Processo: 13524/2019
Requerente: DISBRAPLAC LTDA-EPP
Assunto: LICITAÇÕES E CONTRATOS
Subassunto: Questionamentos

referente a tomada 21/2019

Assunto Esclarecimento

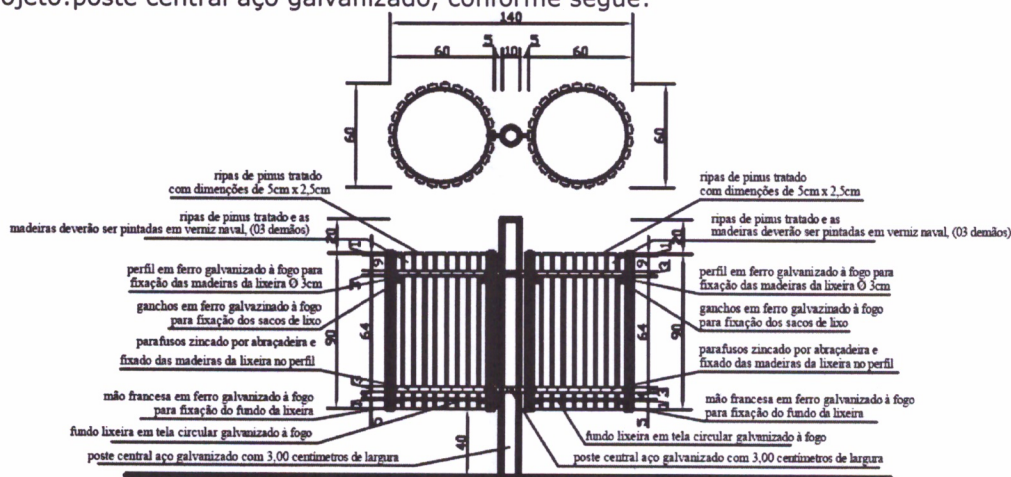
- Há divergência entre o memorial descritivo e o projeto,
no memorial descritivo item 1.1. Poste central

O poste central será concreto armado de acabamento fino, alisado e sem rugosidade, com dimensões de 10 x 10 centímetros, sendo fixado no solo com no mínimo 80,00 centímetros de profundidade, concretando sua base com um raio de 30,00 centímetros, contendo uma unidade de lixeira ou duas. E no projeto: poste central aço galvanizado, conforme segue:

- Sobre os parafusos das ripas, no projeto fala que é parafuso zincado com abraçadeira e no memorial descritivo item 1.2 fala que é 2 parafusos zincados por ripa.

Sendo assim, precisamos de uma posição pois vamos orçar sobre qual material, com base no memorial ou no projeto?.
